VÝROBNÍ SKUPINA Z DLE ČSN 732601

HK0677-1

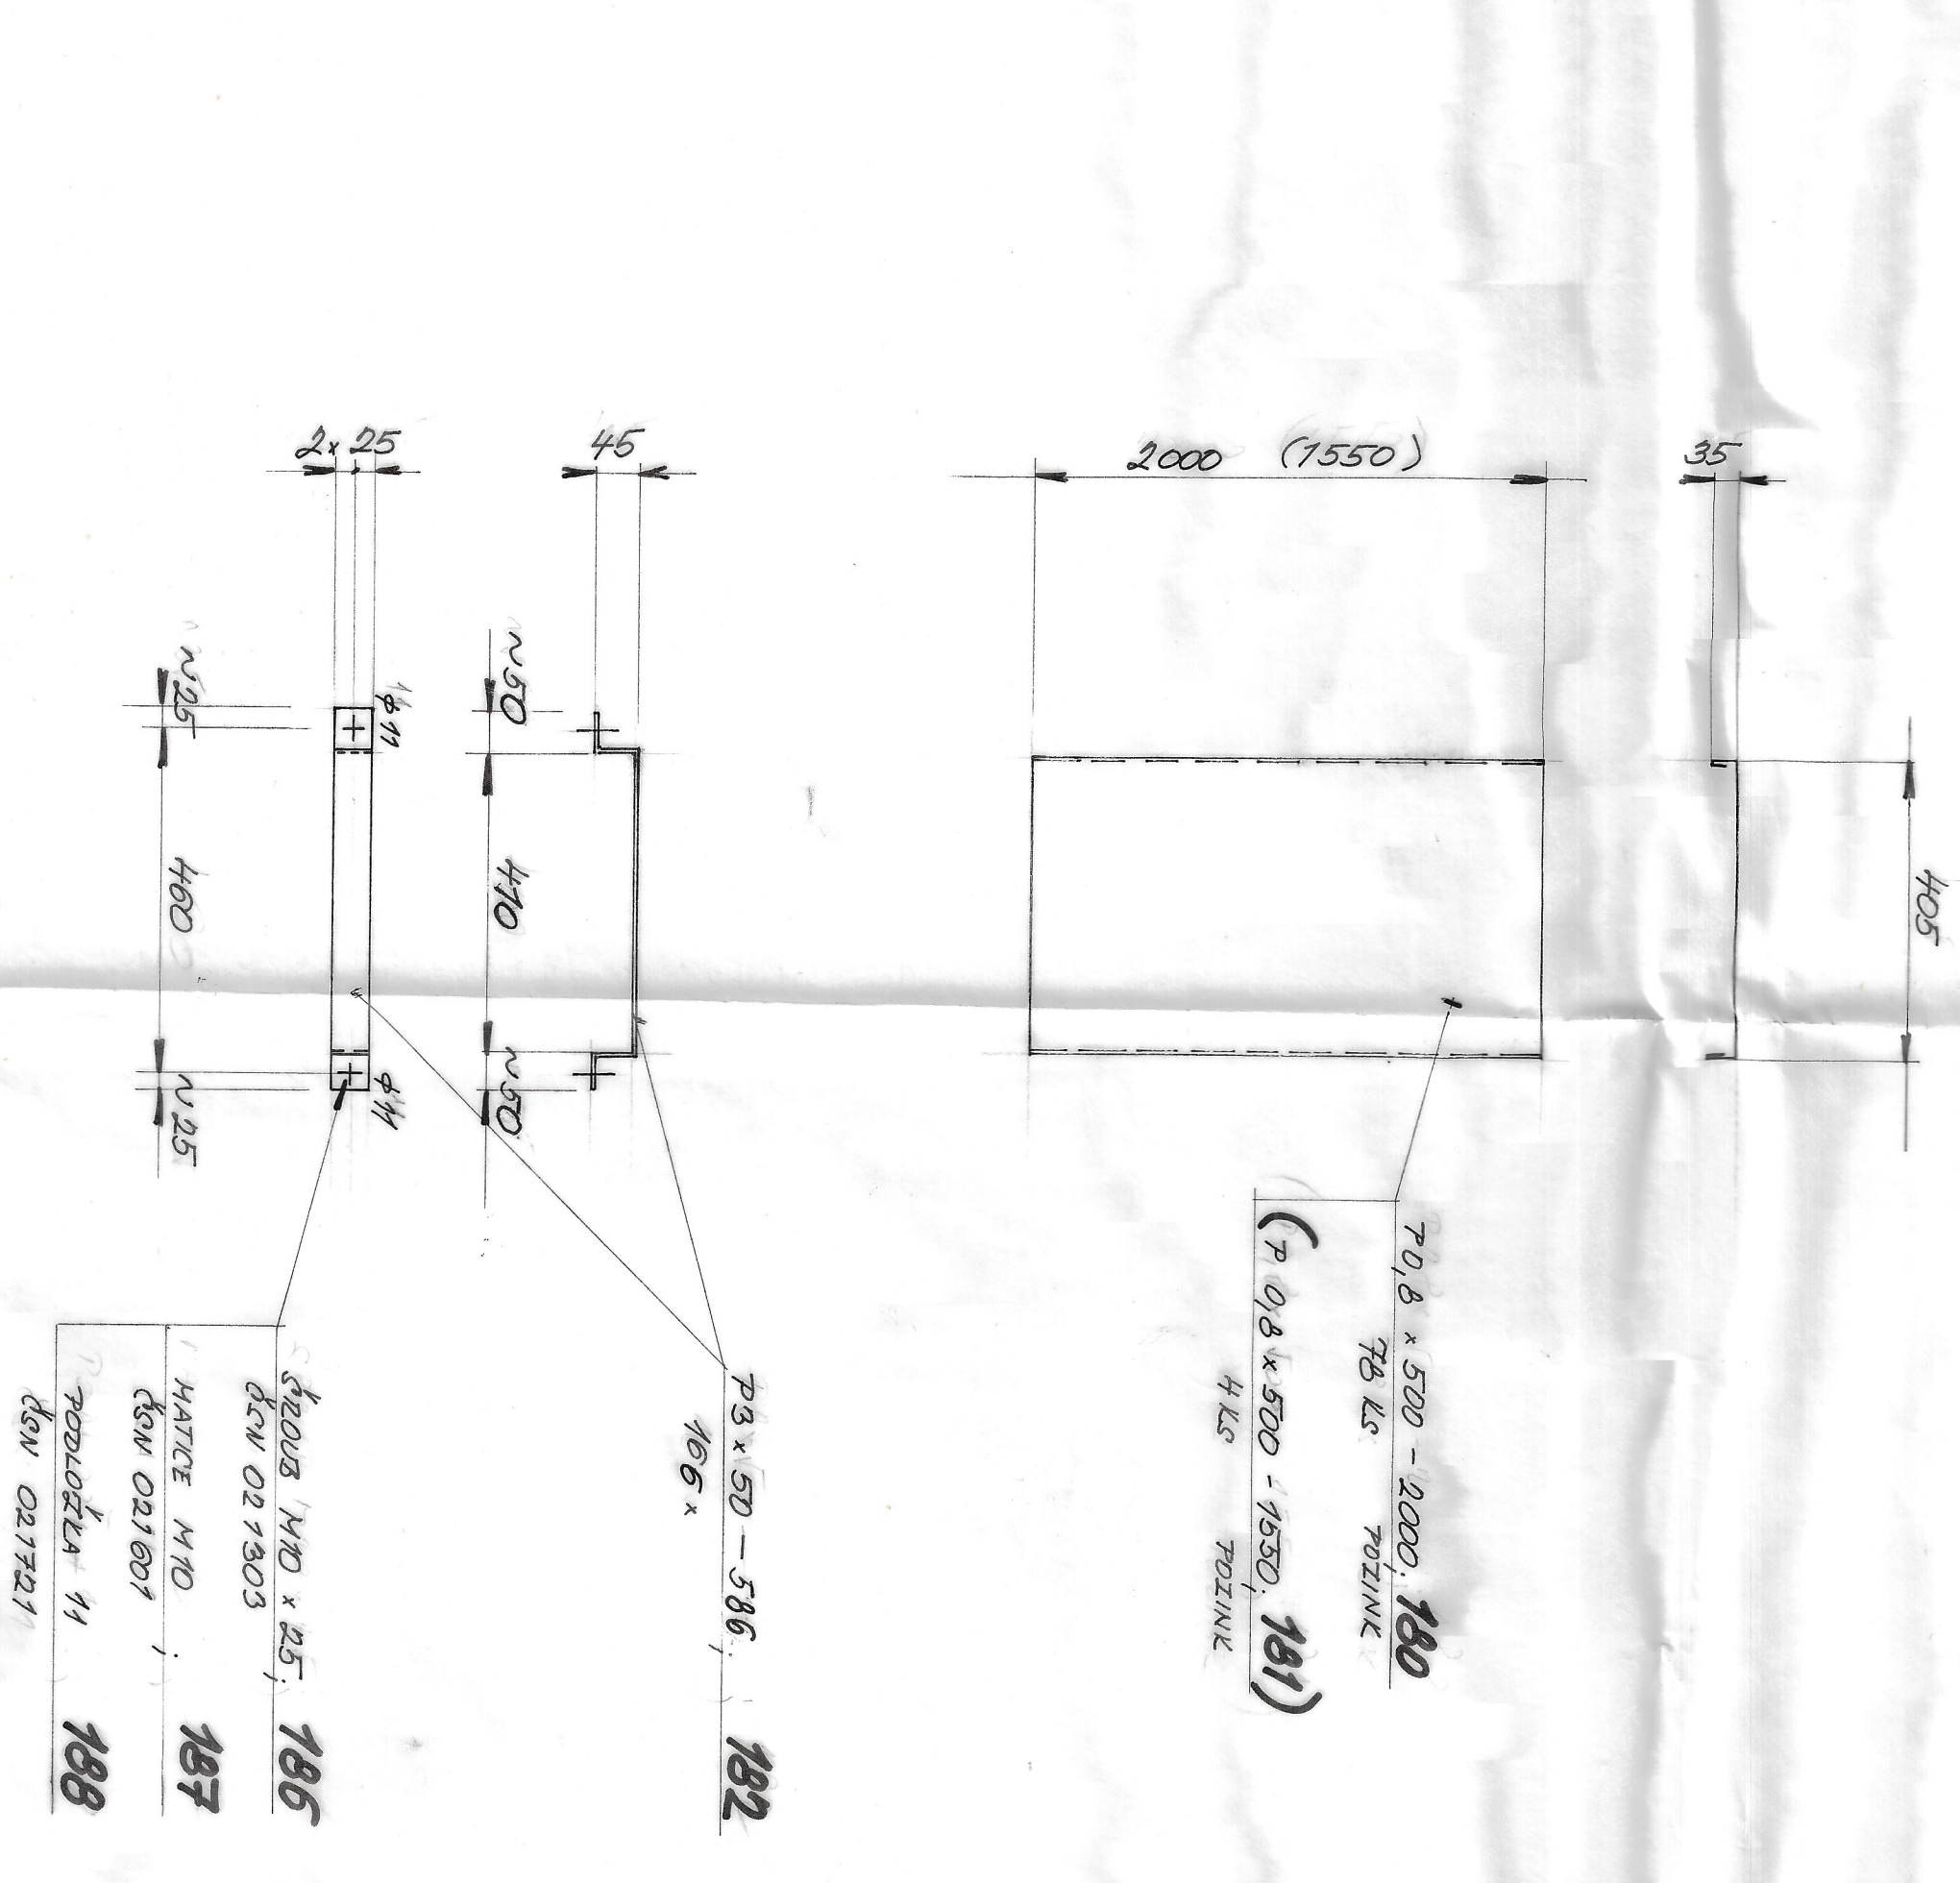
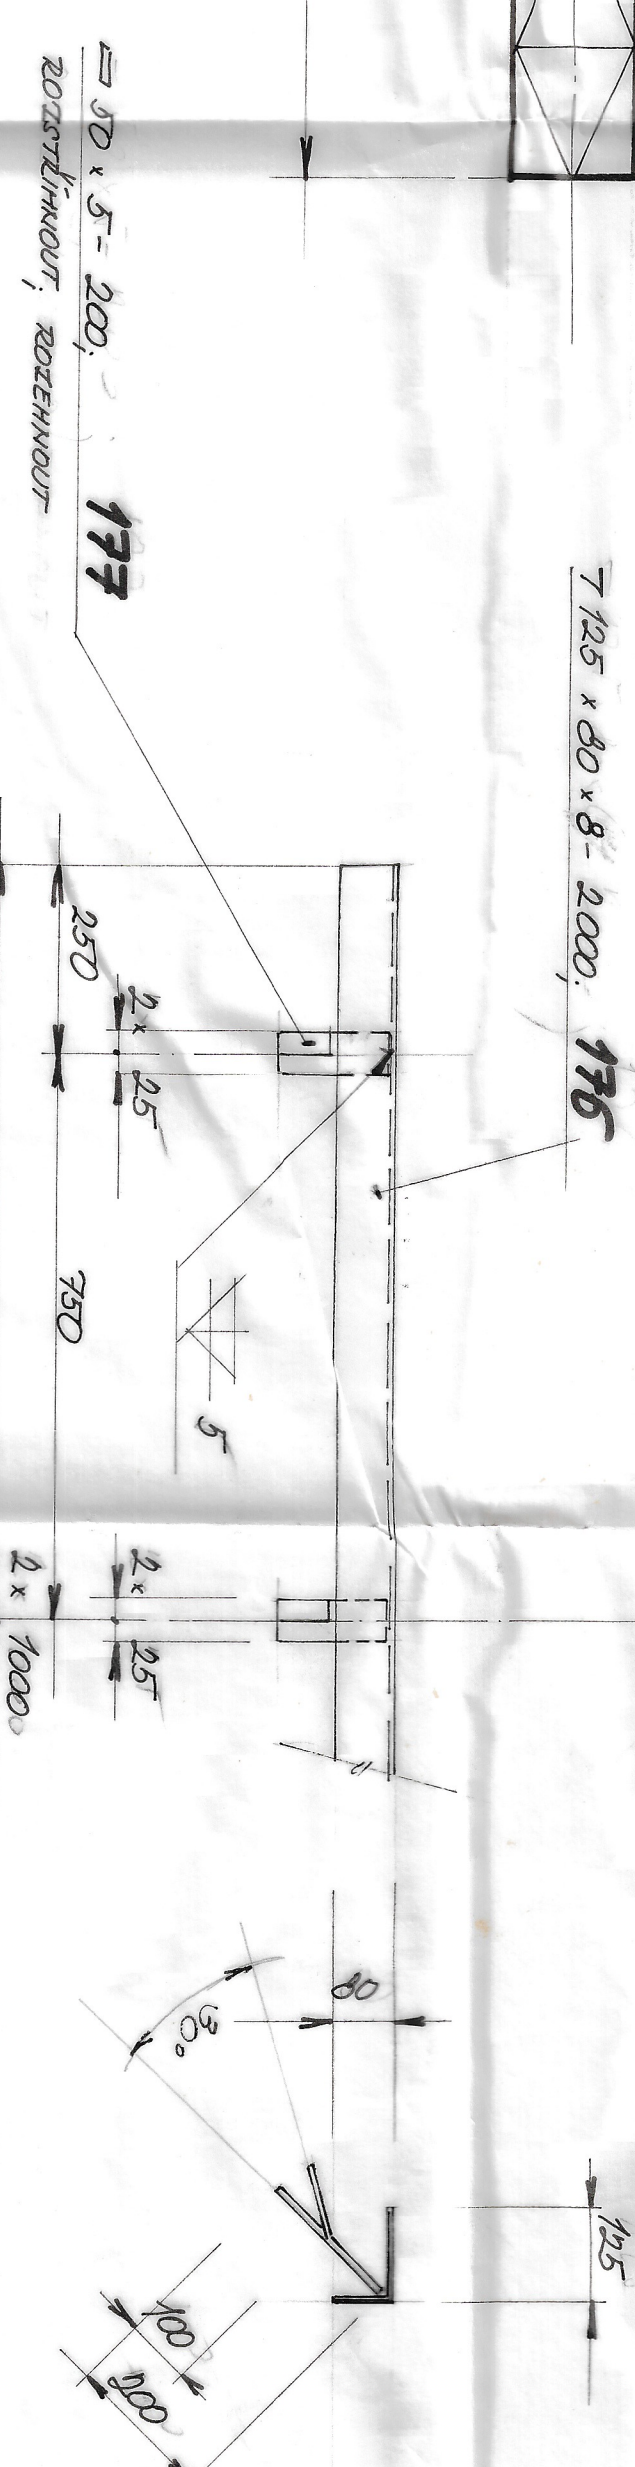
WZKHEM K KAPRYŠENÍ BILA DODATEČNĚ ZMĚNĚNA DÉLKA SPOJNÝHO PÁSU Vnitřního díle mostu (37) zkrácením obou konců o 13 mm na délku 19 754 mm. VZKHEM K TĚTO ZMĚNĚ JE POTŘEBNÉ UDELAT DĚS POTŘEBNÝ ZÁBĚV, DODATKOVĚ PLEČNÍ A ZÁBĚHOL.
